TECHNIK SERVICE INFO

2.4.1996

Motor-Probleme des Motorrades MANX TT

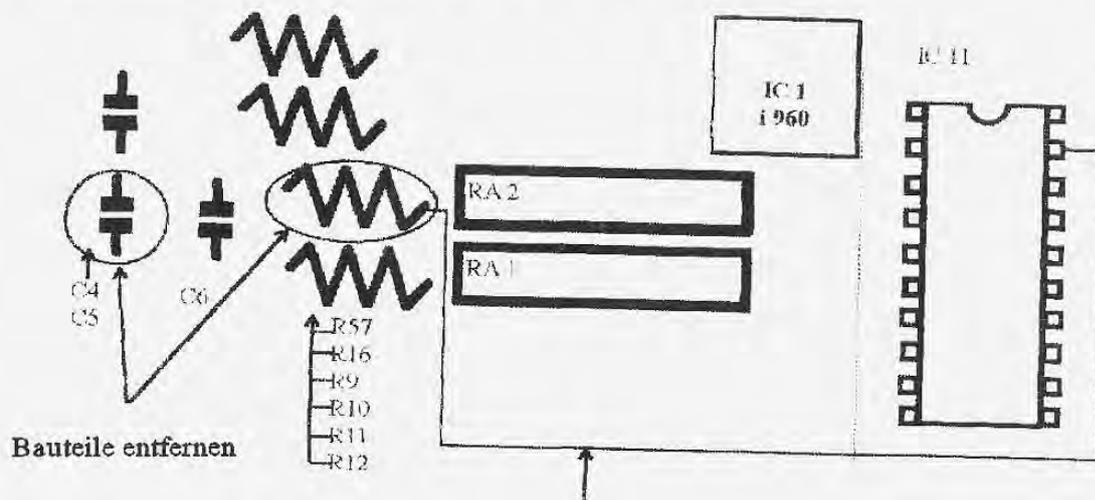
Ein Stillstand des Gerätes **MANX TT Deluxe** kann durch folgende Änderungen auf der CPU-Platine behoben werden:

- 1.) Kondensator C5 und Widerstand R11 bitte entfernen
- 2.) Anlöten einer Brücke am Lötunkt von R11 an IC 11, Pin 19.
Diese Brücke muß auf der Seite von R1, die RA 1 und 2 zugewandt ist, angelötet werden.

Die oben genannten Bauteile befinden sich in der Nähe des Intelchips I960, IC1, s. untere Zeichnung.
